**Commission économique pour l'Europe****Comité des transports intérieurs****Forum mondial de l'harmonisation  
des Règlements concernant les véhicules****158<sup>e</sup> session**

**Accord de 1958 – Examen de projets d'amendements  
à des Règlements existants, proposés par le GRE****Proposition de complément 2 à la série 01 d'amendements  
au Règlement n° 113 (Projecteurs émettant un faisceau  
de croisement symétrique)****Communication du Groupe de travail de l'éclairage  
et de la signalisation lumineuse\***

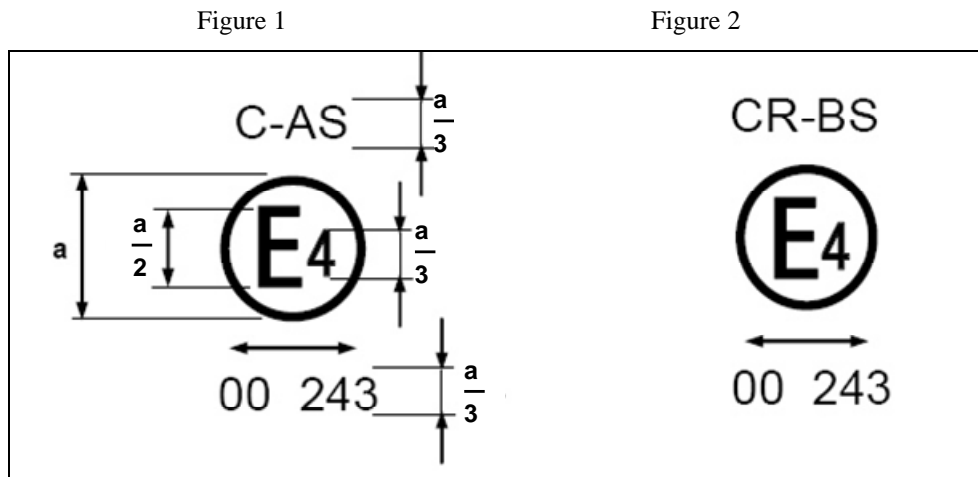
- «6.2.8 L'utilisation d'une ou plusieurs sources lumineuses ou unités d'éclairage supplémentaires pour produire l'éclairage de virage est autorisée, sous réserve:

- 6.2.8.1 Que les dispositions ci-après relatives à l'éclairage soient respectées lorsque le faisceau de croisement principal et la ou les sources lumineuses supplémentaires correspondantes servant à produire l'éclairage de virage sont allumés simultanément:

- a) Inclinaison à gauche (rotation du motorcycle sur la gauche par rapport à son axe longitudinal) – Les valeurs d'intensité lumineuse ne dépassent pas 900 cd dans la zone s'étendant de HH à 15 degrés au-dessus de HH et de VV à 10 degrés à gauche.

- b) Inclinaison à droite (rotation du motorcycle sur la droite par rapport à son axe longitudinal) – Les valeurs d'intensité lumineuse ne dépassent pas 900 cd dans la zone s'étendant de HH à 15 degrés au-dessus de HH et de VV à 10 degrés à droite.

### Tableau synoptique des durées d'allumage pour les essais de stabilité des caractéristiques photométriques

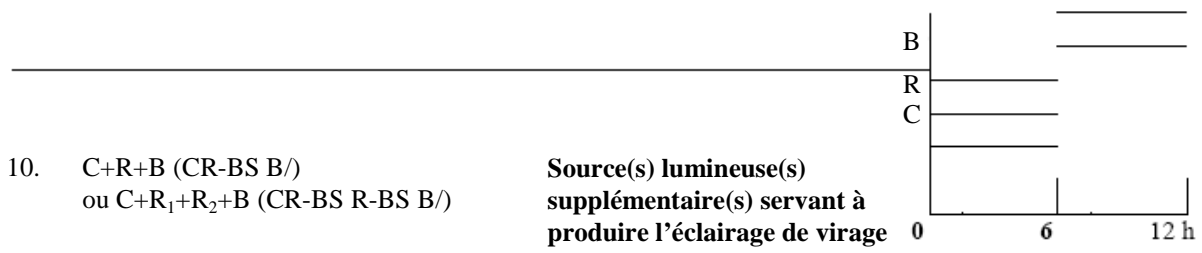
Annexe 8, modifier comme suit:

—————: représente un cycle de 9 min d'extinction et 1 min d'allumage.

1. C ou R ou B (C-BS ou R-BS ou B)	Source(s) lumineuse(s) supplémentaire(s) servant à produire l'éclairage de virage	
2. C+R (CR-BS) ou C+R <sub>1</sub> +R <sub>2</sub> (CR-BS R-BS)	Source(s) lumineuse(s) supplémentaire(s) servant à produire l'éclairage de virage	
3. C+R (C/R-BS) ou C+R <sub>1</sub> +R <sub>2</sub> (C/R-BS R-BS)	Source(s) lumineuse(s) supplémentaire(s) servant à produire l'éclairage de virage

4.	C+B (C-BS B)	Source(s) lumineuse(s) supplémentaire(s) servant à produire l'éclairage de virage	
5.	C+B (C-BS B/) ou C-BS/B	Source(s) lumineuse(s) supplémentaire(s) servant à produire l'éclairage de virage	
6.	R+B (R-BS B) ou R <sub>1</sub> +R <sub>2</sub> +B (R-BS R-BS B)	Source(s) lumineuse(s) supplémentaire(s) servant à produire l'éclairage de virage	
7.	R+B (R-BS B/) ou R <sub>1</sub> +R <sub>2</sub> +B (R-BS R-BS B/)	Source(s) lumineuse(s) supplémentaire(s) servant à produire l'éclairage de virage	
8.	C+R+B (CR-BS B) ou C+R <sub>1</sub> +R <sub>2</sub> +B (CR-BS R-BS B)	Source(s) lumineuse(s) supplémentaire(s) servant à produire l'éclairage de virage	
9.	C+R+B (C/R-BS B) ou C+R <sub>1</sub> +R <sub>2</sub> +B (C/R-BS R-BS B)	Source(s) lumineuse(s) supplémentaire(s) servant à produire l'éclairage de virage
